美浜発電所1,2号炉の廃止措置計画変更申請について (審査会合における指摘事項の回答)

2019年10月9日
関西電力株式会社

審査会合における指摘事項の回答。

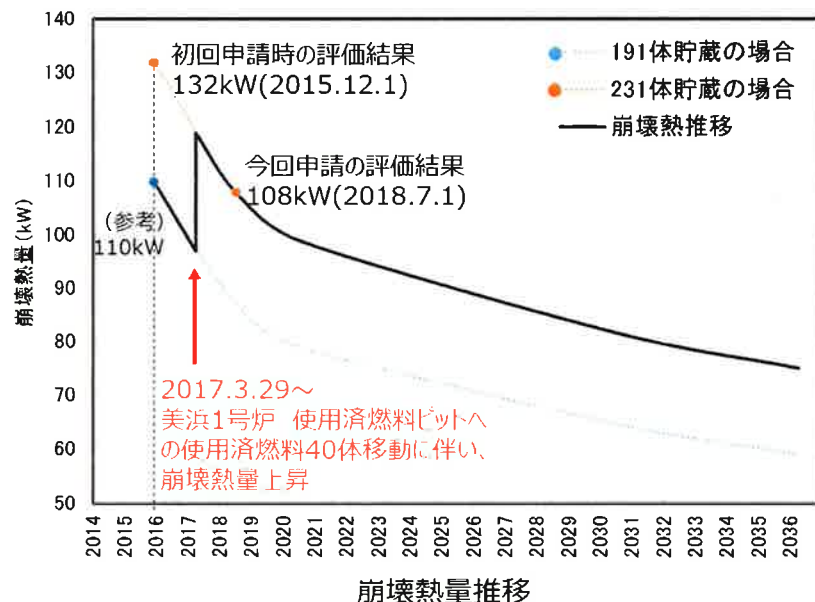
SFP冷却機能停止試験時の温度データを全て示すこと。(A～E点)

- SFP冷却機能停止試験の結果は下図のとおりであり、これらの全測定データは、補足資料に示すとおりである。
試験結果は、試験時期により右下表のように3つの状態に分類することができる。

- SFPの水温がほぼ均一、かつ、自然循環の状態の期間（状態②）において、温度差が想定される代表的なポイントであるC点とE点の温度を比較した結果、右表の通り、温度差は小さいが、全ての点でC点 < E点であった。
- なお、状態②以外の期間を含む全期間のC点とE点の温度データを整理したものは別紙に示すとおりである。

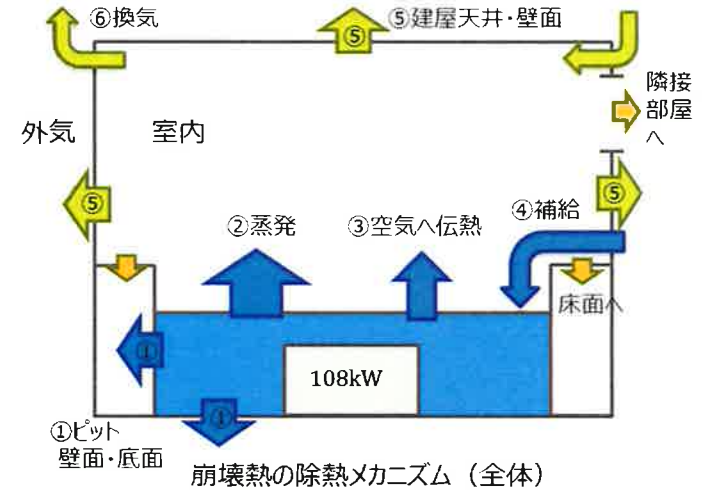
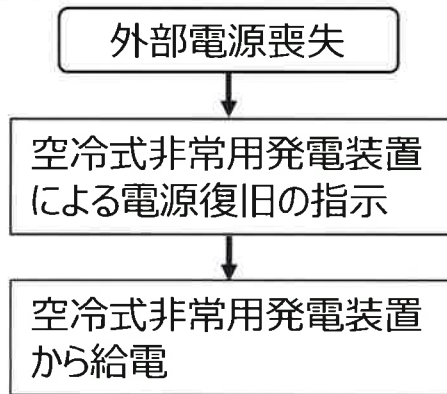
S Fの総発熱量108kWが排熱される全体メカニズムを考察すること。

- 使用済燃料から発生した崩壊熱が外部へ伝熱する主なプロセスは以下のとおり
 - A) 使用済燃料 ⇒ 使用済燃料ピット水
 - B) 使用済燃料ピット水 ⇒ 使用済燃料ピット壁面 (外部) + 室内
 - C) 室内 ⇒ 建屋天井・壁面 (外部) + 換気空調 (外部)
- 各プロセスにおけるおおよその伝熱量、割合は以下のとおり。
(8/31時点の測定結果を用いた評価)

注：上記①～④の他に、使用済燃料ピットに接続している配管からの除熱等が考えられることから、崩壊熱 (108kW) と①～④の合計(約95kW)が一致していない。

注：上記⑤,⑥の他に、外部への伝熱経路 (隣接部屋や床面) が考えられることから、②,③の合計 (約84kW) と⑤,⑥の合計 (約63kW) が一致していない。

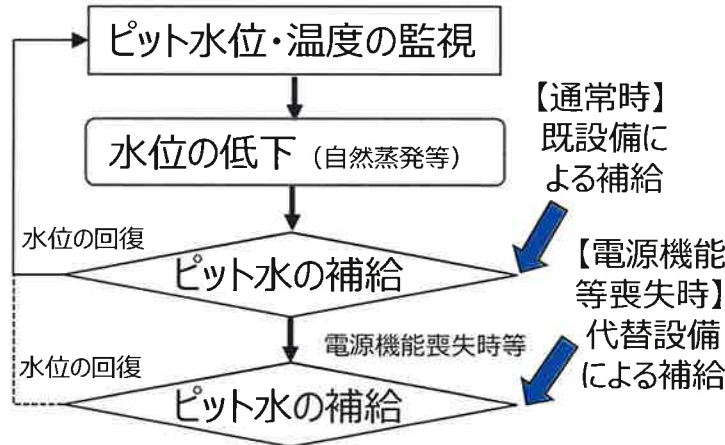
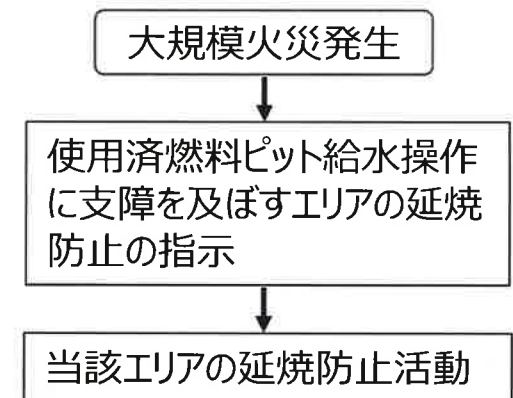
SBO等重大事故向けに配備している資機材等を説明すること。

保安規定第153条（電源機能喪失時等における原子炉施設の保全のための活動を行う体制の整備）に基づき、電源機能喪失時等により、使用済燃料ピット冷却系および既存の補給水系が機能喪失し、使用済燃料ピットを冷却する手段がなくなった場合に備え、使用済燃料ピットへの給水等の資機材を配置し、手順を定めるとともに、教育・訓練を実施している。これらの体制は、今後も継続して維持する。
